INFORME DE CONTROL ESPECÍFICO N° 031-2023-2-0631-SCE

SERVICIO DE CONTROL ESPECIFICO A HECHOS CON PRESUNTA IRREGULARIDAD A MUNICIPALIDAD DISTRITAL DE GUADALUPITO

"EJECUCIÓN DE LA OBRA: REHABILITACIÓN EN EL LOCAL ESCOLAR 80947 CON CÓDIGO LOCAL 275424 - C.P. CAMPO NUEVO, DISTRITO DE GUADALUPITO, PROVINCIA DE VIRÚ, REGIÓN LA LIBERTAD"

Imágenes n.os 1 y 2
Planos – Puerta de madera Tornillo

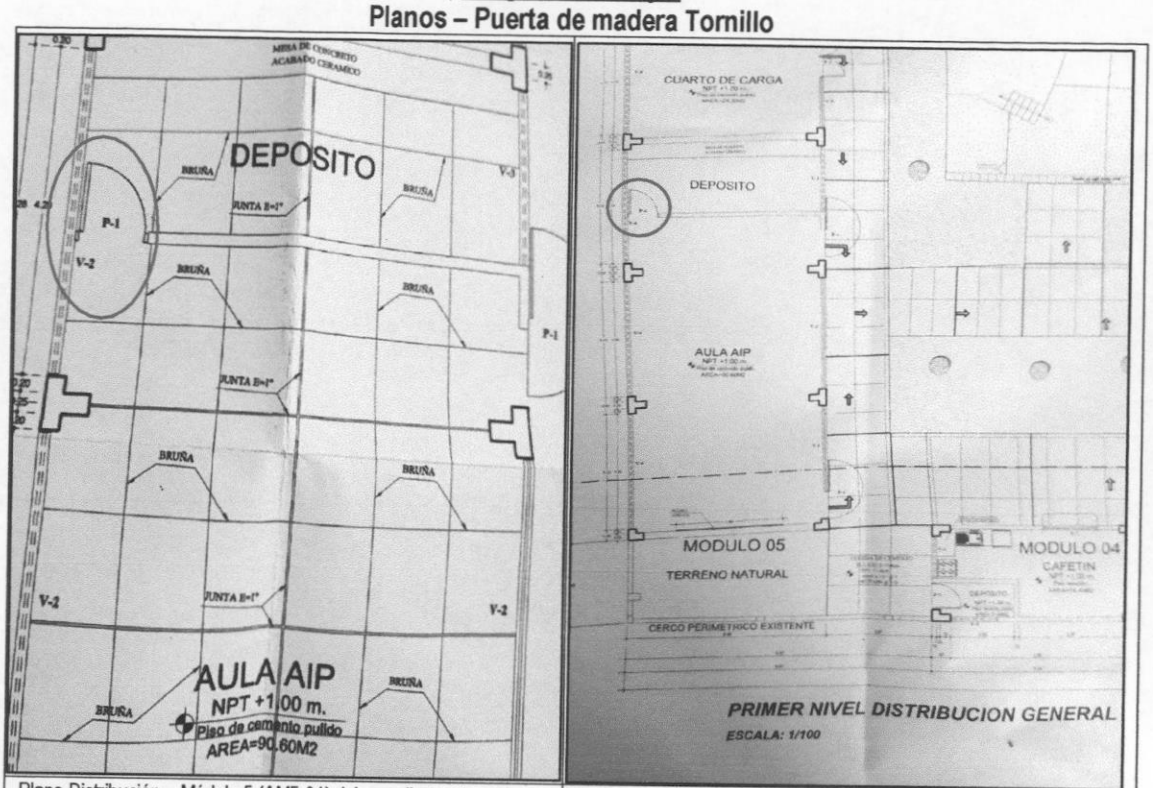
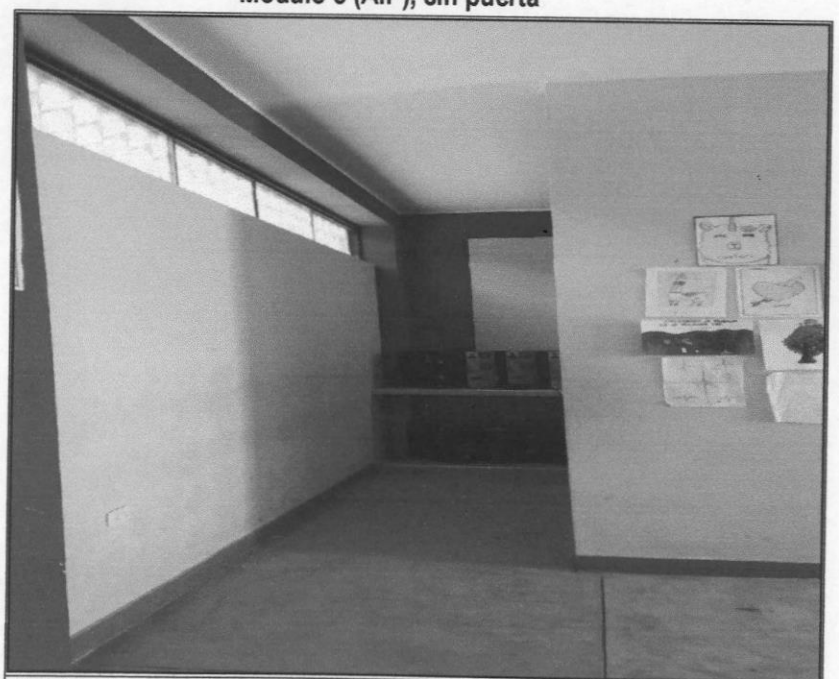
De la verificación a los trabajos realizados en la Obra, se evidenció que no se colocó la puerta y marco P-1[8] (De medidas: Ancho = 1.00m y alto 2.80m), en la entrada del depósito, indicada en el plano de distribución AM5-01 del expediente técnico **(Apéndice n.° 7)** y plano de Replanteo - Distribución General (A – 01) contenido en la liquidación de la Obra **(Apéndice n.° 14)**; constatándose que, el Contratista no cumplió en su totalidad con los trabajos en el módulo 5 (AIP), correspondiente a la Partida 01.05.07.01 Puerta de madera tornillo - pintada y colocación, que exigía el expediente técnico (**Apéndice n.° 7)** y plano de Replanteo contenido en la liquidación de la obra (**Apéndice n.° 14**), conforme se muestra en las siguientes imágenes:

Se evidencia que no se ha colocado la puerta P1 de 1.00 m x 2.80 m., según el plano de Distribución y replanteo del Módulo 5 (AM5-01).

Imagen n.° 4 y 5
Plano Mobiliario – M-02

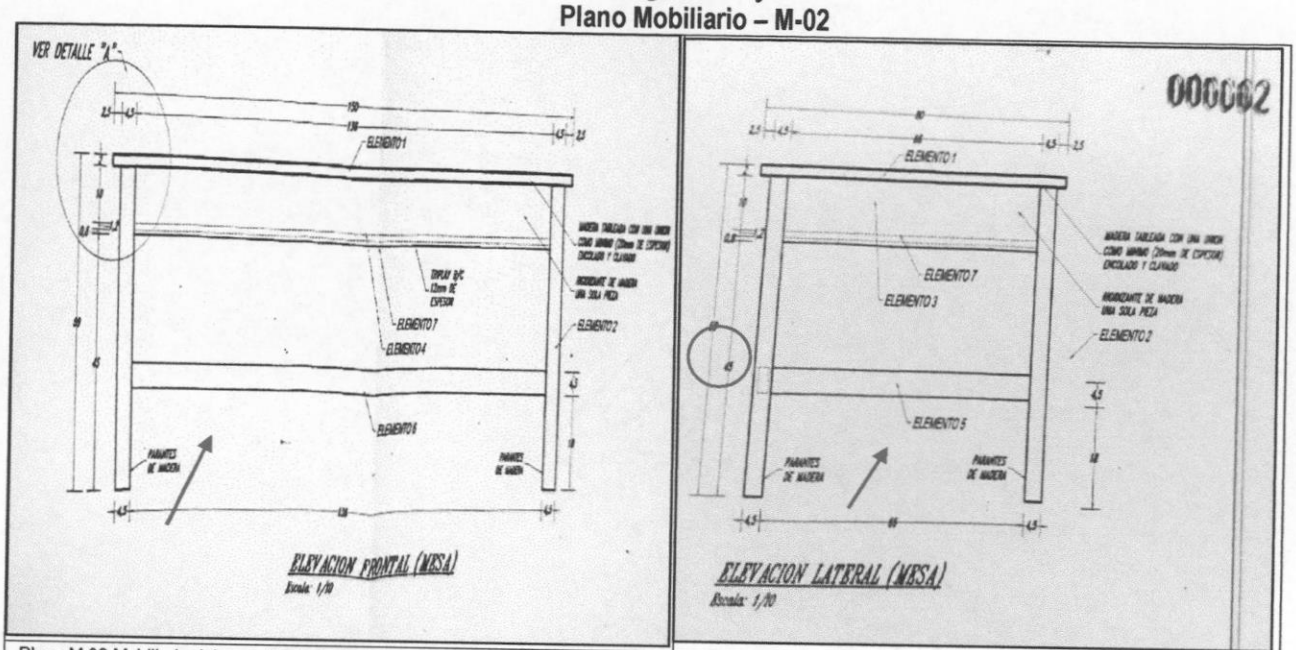
cinco (5) mesas no cumplían con lo especificado en el respectivo plano ni en las especificaciones técnicas[17], habiéndose verificado que dichas mesas tenían una altura de 48cm, siendo que, además, no contaban con el bastidor que las fija en las cuatro (4) patas de apoyo, tal y como se muestra a continuación:

Imagen n.° 6
Mobiliario – Mesas de madera

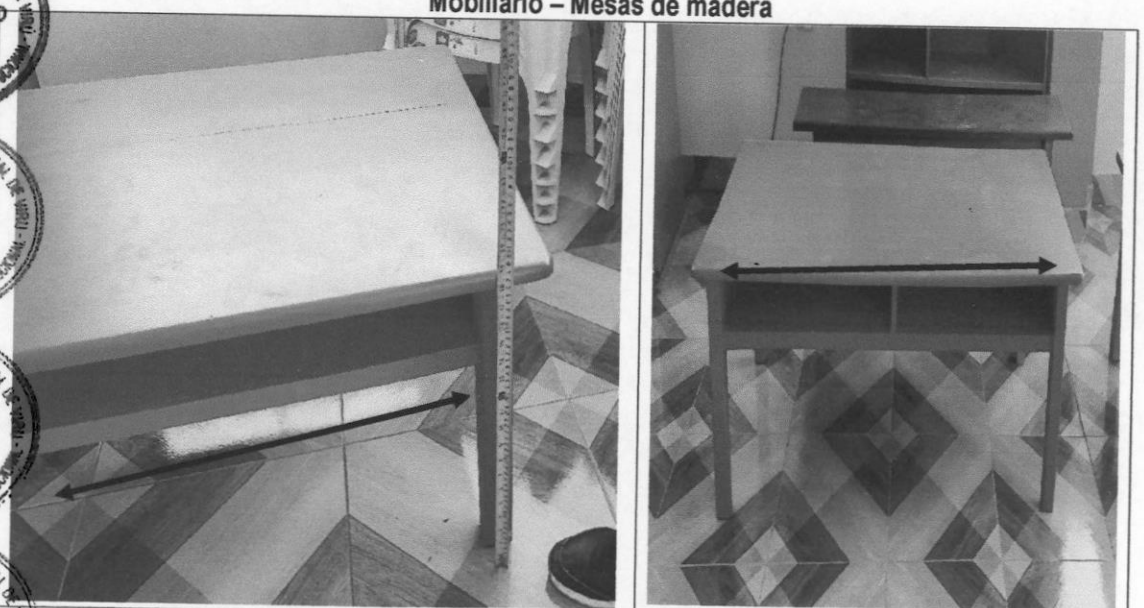
La altura de la mesa es de 48cm, diferente a lo indicado en el plano M-02. Además, no cuenta con el bastidor (elemento 6) indicado en el plano.	Falta el bastidor (elemento 5) de acuerdo a lo indicado en el plano M-02.

Las mesas no cumplen con las especificaciones indicadas en el plano Mobiliario - M-02.

Imagen n.° 9
Plano – Modificación Estructuras

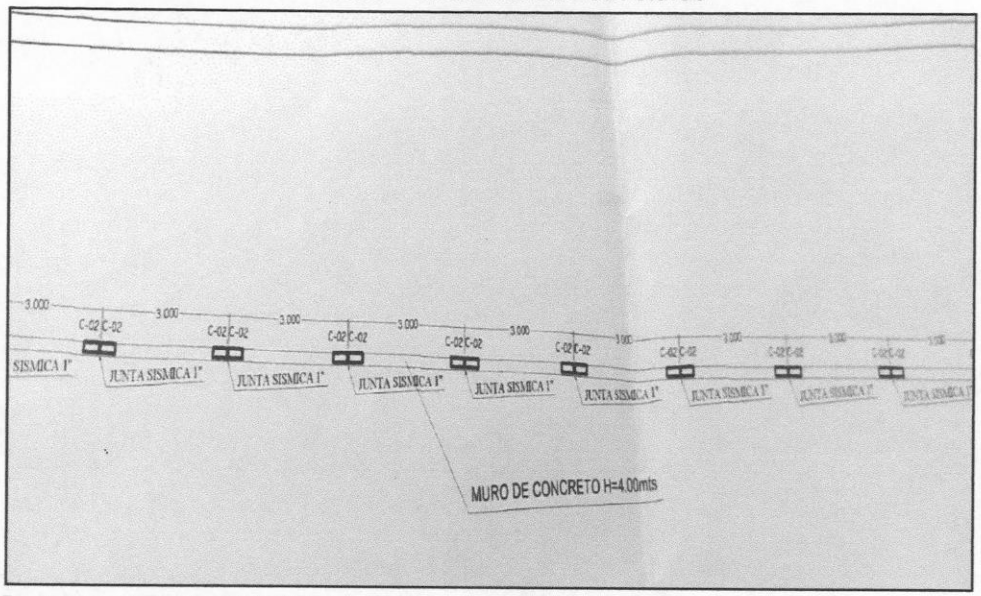
De acuerdo a lo verificado en el plano MEOE-01 de replanteo de la liquidación de la Obra **(Apéndice n.° 13)**, se tiene que las columnas colocadas en el muro de concreto corresponden al tipo C2; siendo que de acuerdo a las especificaciones técnicas contempladas en el expediente técnico **(Apéndice n.° 7)**, deben cumplir con una resistencia de **Concreto F´c 210 kg/cm²,** conforme se muestra en la siguiente imagen:

Imágenes n.os 13 y 14
Excavación muro de contención h= 4.00 m

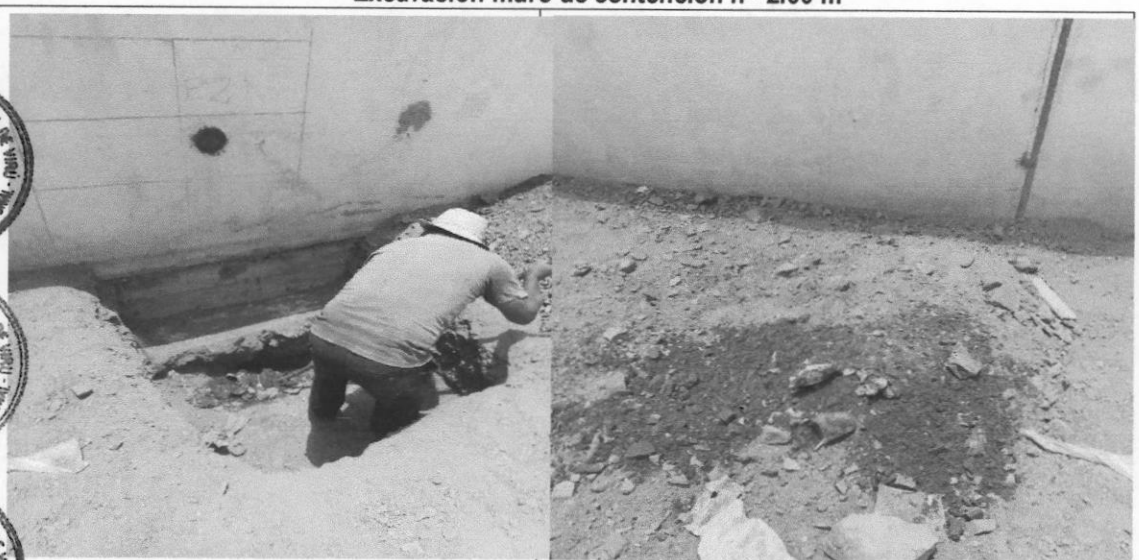
En las imágenes se observa que el material de relleno presenta pedazos de vereda y se encuentra contaminado con material orgánico (parte externa – muro de h = 4.00 m).

En las imágenes se observa que el material de relleno del muro de contención h = 2.00 m se encuentra contaminado con material orgánico (botellas, plástico, etc)

Es así que, el contratista no ha cumplido con lo especificado en el expediente técnico, puesto que el material propio que ha colocado como relleno se encuentra contaminado con material orgánico y pedazos de veredas, entre otros.
